Zienswijzennota Projectbesluit Fortmond – Duursche Waarden

De Zienswijzennota heeft betrekking op de zienswijzen die zijn ingediend op het ontwerp-Projectbesluit Fortmond-Duursche Waarden. De Zienswijzennota is opgesteld door de provincie Overijssel (als zijnde het bevoegd gezag). Inhoudelijk heeft afstemming plaatsgevonden met Natuur en Milieu Overijssel (als bestuurlijk trekker) en gemeente Olst-Wijhe.

Voor u ligt de Zienswijzennota Projectbesluit Fortmond-Duursche Waarden. Deze Zienswijzennota is opgesteld naar aanleiding van de ingediende zienswijzen in het najaar van 2025 op het ontwerp-Projectbesluit Fortmond-Duursche Waarden.

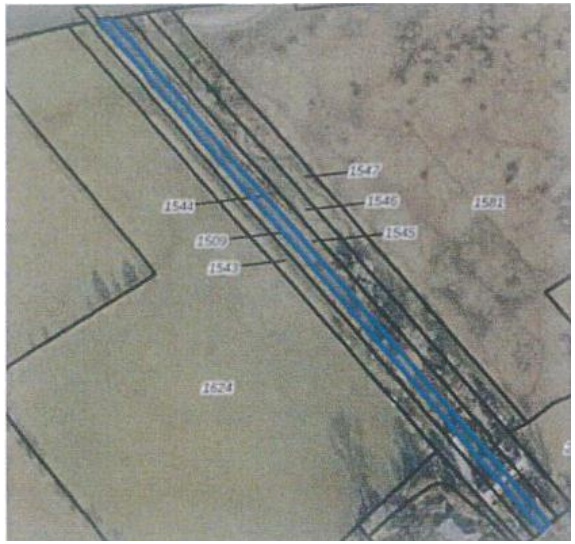
1.1	**1) Betreffende de eiken op de perceelsgrenzen op de Achterweerd** Op de Achterweerd wordt hardhoutooibosontwikkeling voorgesteld, omringd door een zoom en daaromheen weer glanshaverhooilanden. Voor de landschappelijke inpassing van dat nieuwe bos in die hooilanden moeten enkele tientallen eiken, die nu op de perceelsgrenzen staan, wijken. Hoewel dat langzame groeiers zijn, hebben die zich in de afgelopen 17 jaar behoorlijk ontwikkeld en als soort (Zomereik/ Quercus robur) zijn ze ook doelsoort voor het te ontwikkelen hardhoutooibos. Mijns inziens is dat reden te proberen de bomen te behouden door deze te verplanten (in groepjes plaatsen binnen de contouren van het beoogde bos). Met stadsbomen wordt dat tegenwoordig veel gedaan (o.a. consequent in de gemeente Amsterdam), omdat anders steeds volwassen bomen door dunne sprietjes worden vervangen, waardoor de gewenste ecosysteemdiensten (CO_2-vastlegging, temperatuurregulatie, schaduw, etc.) allemaal niet duurzaam worden geborgd, maar steeds weer worden onderbroken. Met de juiste snoei (en wortel-snoei) blijkt verplanten tegenwoordig in de meeste gevallen succesvol. En mochten ze slecht aanslaan dan kunnen ze altijd nog worden gekort tot stobben (eikenhakhout). Gezien de leeftijd en afmetingen van de eiken op de perceelsgrenzen in relatie tot de machinerie die voor het vele grondverzet toch al nodig is, bepleit ik dat wordt geprobeerd de eiken te verplanten; in plaats van ze weer rigoureus te vervangen door jonge aanplant. Daarvoor	U doet de suggestie om de bestaande eiken te verplanten. We begrijpen uw wens om volwassen bomen te behouden en waarderen uw betrokkenheid bij het landschap. Wij hebben uw vraag voorgelegd aan een bomenexpert. Het verplaatsen van deze relatief jonge bomen betekent niet slechts het uitgraven en verplaatsen, maar vergt een gedegen voorbereiding, die, afhankelijk van de boom, enkele jaren kan duren. De individuele bomen krijgen hiervan een zware klap en hebben daarna tijd nodig om te herstellen. Dit kan enkele jaren duren. Ook is de herkomst en de kwaliteit van de huidige bomen niet bekend. De bomenexpert geeft aan dat het zinvoller is om jonge, autochtone bomen in goed voorbereide plantgaten te plaatsen. Deze bomen hebben een veel grotere kans op duurzame vestiging en ontwikkeling. Vanwege voorgaande overwegingen gaan we niet mee in uw wens.	Nee

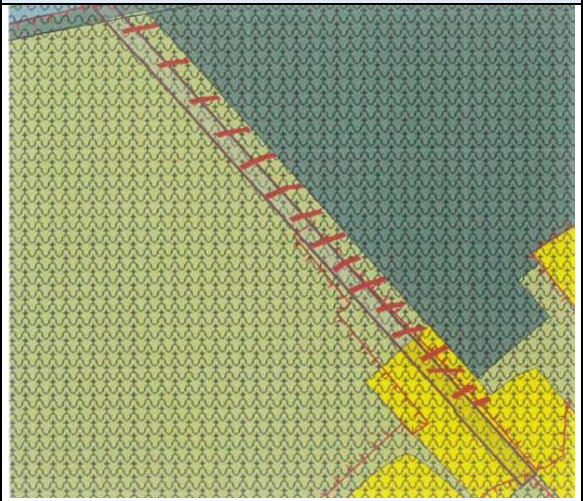
2.3	III. Conclusie De belangen van cliënten zijn voornamelijk gelegen in het woongenot en de mogelijkheden op hun perceel. Met een wijziging van bestemming vrezen cliënten dat zij in hun woongenot worden aangetast. Daarnaast zien cliënten het nut niet in van het voorgenomen projectbesluit omdat de wijze van onderhoud die zij plegen op het perceel grotendeels ziet op de natuur. Daarnaast vragen zij zich af welk nut het heeft en welke noodzaak er is om ook hun perceel	Wij hebben bij het opstellen van het inrichtingsplan en Projectbesluit zoveel mogelijk rekening gehouden met de belangen van uw cliënten. Wij zien door de wijziging van de bestemming en het beoogde beheer geen wezenlijke aantasting van hun woongenot. Mochten uw cliënten desondanks vinden dat het woongenot aangetast wordt, is er een mogelijkheid om nadeelcompensatie aan te vragen. De wijziging van de bestemming van het perceel van uw cliënten van 'Agrarisch met waarde-Landschapswaarden' naar 'Natuur' is noodzakelijk om de natuurwaarden ook op lange termijn te borgen. Dit is	Nee

Nr.	**Zienswijze 2:**	Reactie	Aanpassing van het Projectbesluit nodig
	mee te nemen in de bestemmingswijziging. Dit zijn immers de "laatste" percelen die meegenomen worden in het projectbesluit. Het naastgelegen perceel verandert niet van bestemming. Cliënten zien tevens daardoor het belang niet in van een bestemmingswijziging. Verzocht wordt om met bovenstaande belangen rekening te houden bij de vaststelling van het ontwerp projectbesluit.	belangrijk om te voorkomen dat bij een eventuele eigendomsoverdracht het beheer verandert en de natuurdoelen niet worden gehaald of vastgehouden. De percelen ten noordwesten en zuidoosten van het perceel van uw cliënten hebben of krijgen eveneens dezelfde bestemming 'Natuur'. Hierdoor ontstaat een samenhangend planologische beschermd natuurgebied. Op het belang van de bestemmingswijziging zijn wij onder 2.2 bij 'Noodzaak' ingegaan.
